OGGETTO: Istanza di avvio del procedimento di verifica di assoggettabilità a VIA (screening), ai sensi del capo II della L.R. 4/2018 relativa al progetto **'Variante al Piano di coltivazione e sistemazione finale relativo all'Unità di cava S. Martina 2 (Ambiti 5b e 5ze) nel Comune di Alseno (PC)'** presentato da **Fornaci Laterizi Danesi S.p.A.**, localizzato in **località S. Martina** nel comune di **Alseno** prov. **PC. Istanza n. 6085/2022.**

Risposta a Vs trasmissione note di cui al Prot. n. 9514/2022 del 02/09/2022.

Figura 2-16 Inquadramento rispetto a zone soggette a vincolo paesaggistico; in rosso è indicata l’Unità di cava S- Martina 2 come modificata dalla Variante in esame.

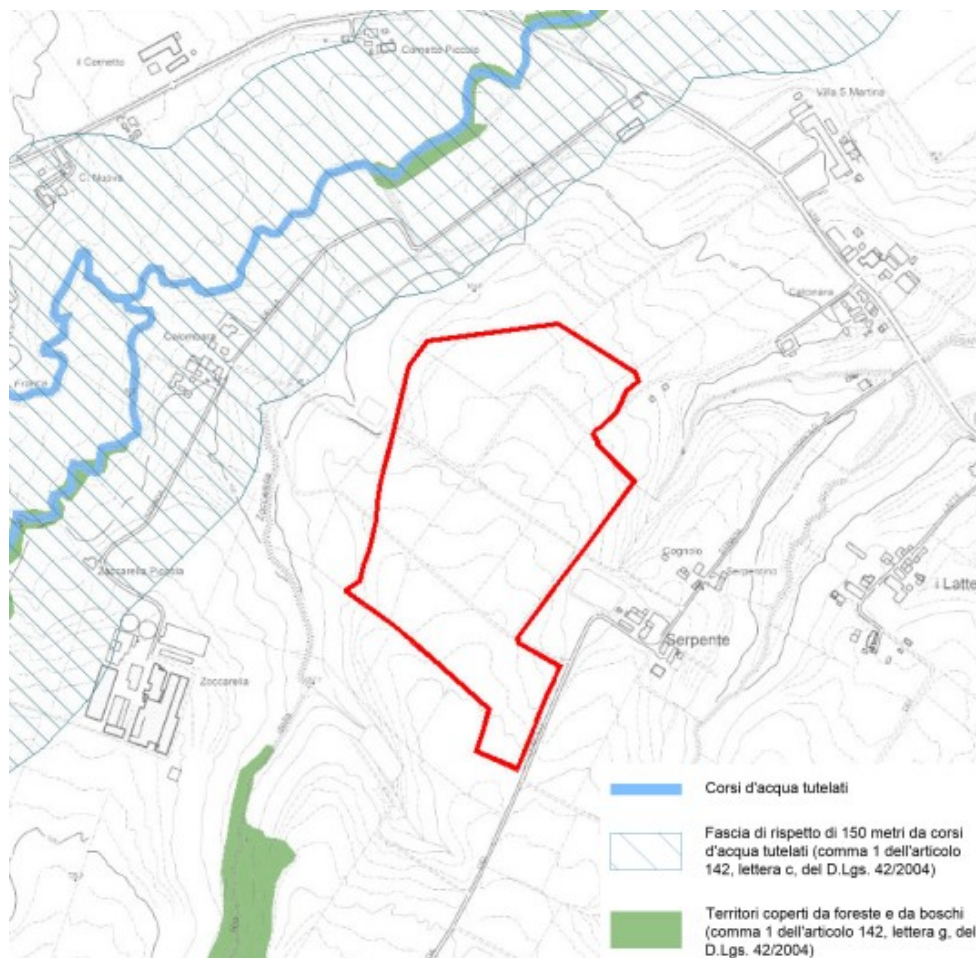
D.Lgs 42/2004: “la parte soggetta alle disposizioni di tutela D.Lgs 42/2004 e ss. mm. ii parte Terza (tutela paesaggistica) dovrà essere individuata con precisione dall’ente richiedente sotto il controllo del Comune in indirizzo che dovrà far esplicitare i vincoli paesaggistici esistenti su apposito elaborato planimetrico dove dovrà essere riportata la delimitazione in relazione alle opere in esame”

Richiamata la documentazione presentata ed in particolare lo “Studio Preliminare Ambientale” si precisa che al paragrafo 2.3.2 *Vincoli paesaggistici*, si è proceduto ad inquadrare l’opera in esame rispetto ai vincoli individuati ai sensi dell’art. 142 del Dlgs 42/2004 e ss. mm. ii. Si riporta di seguito elaborato grafico prodotto (figura 2-16 dello Studio Preliminare Ambientale) in cui sono riportati sia il perimetro dell’area di cava (rosso) che i vincoli esistenti; come si può verificare essa risulta esterna ad aree di vincolo.
